Komplettering till Geotekniskt utlåtande Detaljplan för nybyggnad av förskola vid Kullegatan, Krokslätt 180:1 m.fl. i Göteborg, avseende fyllnadsslänt

Detaljplan för Förskola, Krokslätt 180:1 m.fl. inom stadsdelen Krokslätt i Göteborg

Figur 1. Utbredning av planerad slänt markerad med streckad/rosa linje. Slänten sträcker sig en bit utanför planområdet men med god marginal från befintlig gång- och cykelväg.

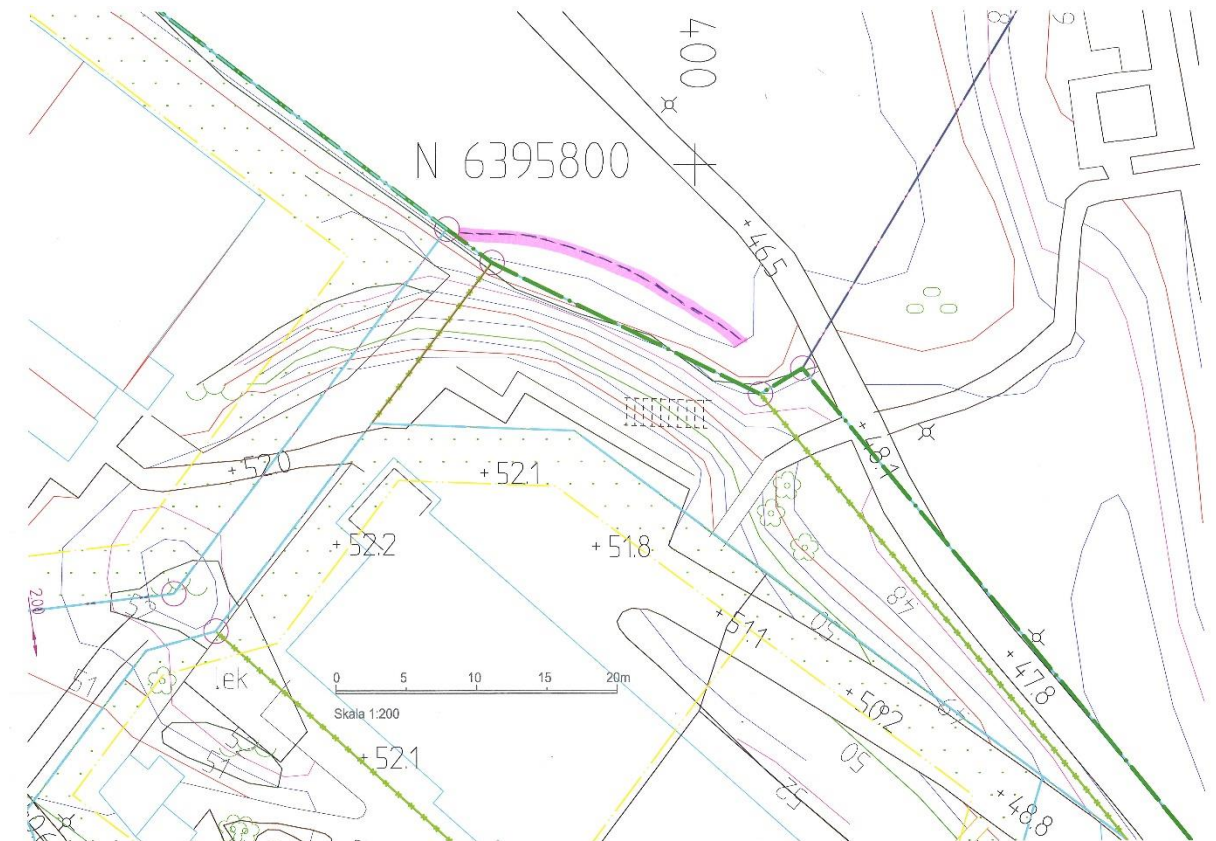
Utifrån yttrande från SGI 2018-01-18 har följande komplettering till befintligt Geoteknisk och bergtekniskt utlåtande för Detaljplan för nybyggnad av förskola vid Kullegatan, Krokslätt 180:1 m.fl. i Göteborg tagits fram. Syftet med kompletteringen är att ytterligare förtydliga markförhållandena inom planområdet, specifikt gällande befintlig fyllnadsslänt i anslutning till parkeringen nordöst om befintlig förskola, där den geotekniska utredningen visat på tecken på stabilitetsproblem.

Slänten planeras att flackas ut till en lutning på 25° vilket kommer innebära att släntens stabilitet blir med god marginal tillfredställande. Utflackningen planeras att utföras genom en motfyllning vid släntfot bestående av packad sprängstensfyllning.

Nedan redovisas en skiss av området, med en ungefärlig linje som visar släntens utbredning då den flackats ut från omkring 42° i sin brantaste del, till omkring 25°.

Planerad utflackning innebär att slänten kommer att sträcka sig som mest strax under 5 meter utanför planområdets gräns. Befintlig gång- och cykelväg kommer inte att beröras av utflackningen. Marken utanför planområdet ägs av kommunen och det är Park och Naturförvaltningen som förvaltar området. Lokalförvaltningen ansvarar för att markytans beskaffenhet utanför planområdet iordningställs vid utförandet.
